Контрольная форма обследования доступности приоритетных объектов и услуг социальной инфраструктуры для инвалидов и других МГН.

Наименование объекта Муниципальное бюджетное общеобразовательное учреждение средняя общеобразовательная школа №17 им. В.Н. Новикова Тырминского сельского поселения Верхнебуреинского

Дата обследования: 05.08.2022 г.

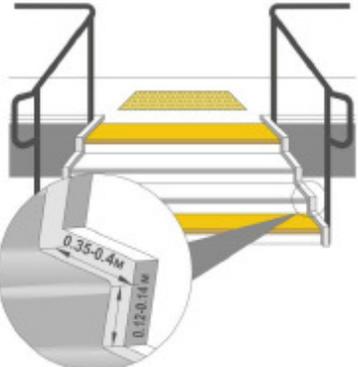
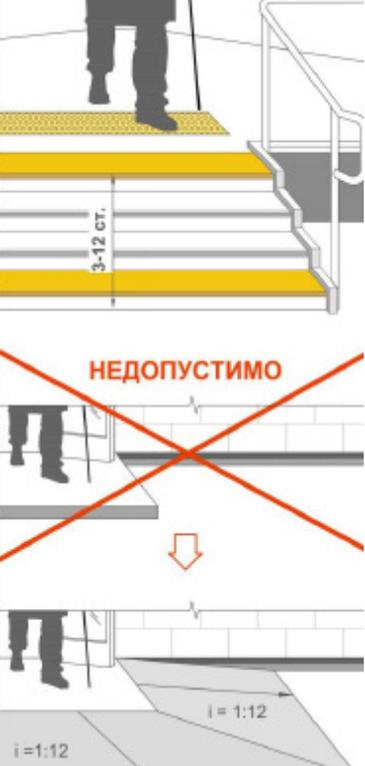
но доступное для микроавтобуса?		тупно для микроавтобуса, но не менее одного на стоянку.		
1.23	Доступные парковочные места имеют размер 6,0х3,6 м и 1.2 м	<input type="checkbox"/> нет Измерение:			Привести в соответствие
1.24	Доступные места для автомашин, салоны которых приспособлены для инвалидов на креслах-колясках имеют: ширина боковых подходов не менее 2,5 м	<input type="checkbox"/> нет Измерение:			Привести в соответствие
1.28	Выделяемые места должны обозначаться знаками, принятыми на поверхности покрытия стоянки и продублированы знаком на вертикальной поверхности (стене, столбе, т.п.) расположенным на высоте не менее 1,5 м.	<input type="checkbox"/> Нет Осмотр <input type="checkbox"/> Нет Измерение:		Знаков нет	Привести в соответствие

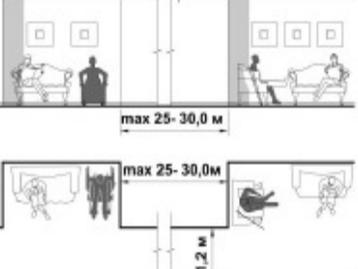
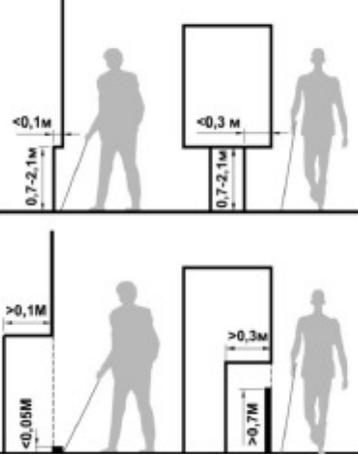
2.13	<p>Поручни рекомендуется применять округлого сечения диаметром от 0,04 до 0,06 м</p> <p>Расстояние в свету между поручнем и стеной должно быть не менее 0,045м для гладких поверхностей и не менее 0,06м для шероховатых поверхностей</p>	<input type="checkbox"/> нет <input type="checkbox"/> Да <input type="checkbox"/> Нет Измерение:			
2.14	<p>Колесо - отбойные устройства высотой 0,1 м</p>	<input type="checkbox"/> Нет Измерение:			
Входная площадка (перед дверью)					
2.15	<p>Входная площадка при входах, доступных МГН, должна иметь: Навес, водоотвод, а в зависимости от местных климатических условий – подогрев поверхности покрытия .</p>	<input type="checkbox"/> Нет Навес,			Привести в соответствие

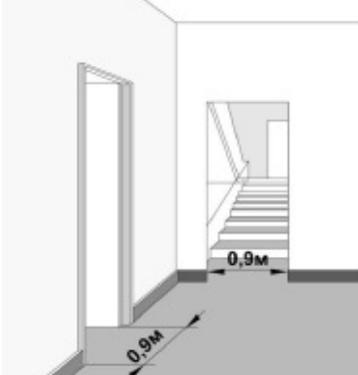
3.15	Ребро ступени должно иметь закругление радиусом не более 0,05 м	<input type="checkbox"/> Да			Соответствует требованиям
3.16	Бортики на боковых краях ступеней высотой не менее 0,02 м.	<input type="checkbox"/> Нет			Привести в соответствие
3.17	При отсутствии лифтов ширина марша лестницы должна быть не менее 1,35 м.	<input type="checkbox"/> Нет Измерение: 1,24 м			Техническое решение не возможно

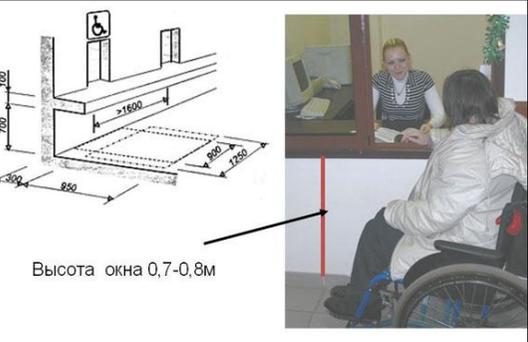
3.39	Ширина дверных проемов в стене, а также выходов из помещений и из коридоров на лестничную клетку должна быть не менее 0,9 м.	<input type="checkbox"/> Да Измерение: 1,5 м			Соответствует требованиям
------	--	--	---	--	---------------------------

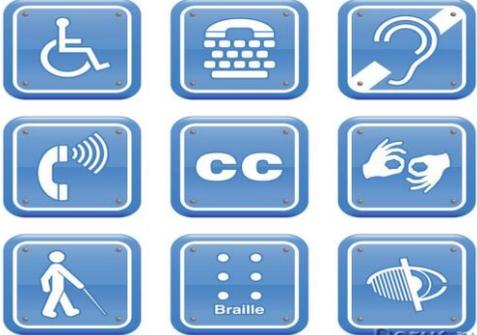
5.10	Диспенсер для туалетной бумаги может использоваться МГН без посторонней помощи	<input type="checkbox"/> Нет Осмотр:			Привести в соответствие
5.11	У дверей санитарно-бытовых помещений или доступных кабин (уборная, душевая, ванная и т.п.) имеются специальные знаки (в том числе рельефные) на высоте 1,35 м.	<input type="checkbox"/> Нет Измерение:			- Привести в соответствие
5.12	Доступные для МГН санитарно-бытовые кабины должны быть оборудованы системой тревожной сигнализации, обеспечивающей связь с помещением постоянного дежурного персонала (поста охраны или администрации объекта).	<input type="checkbox"/> Нет Осмотр:		Санитарно-бытовая комната не оборудована системой тревожной сигнализации.	- Привести в соответствие
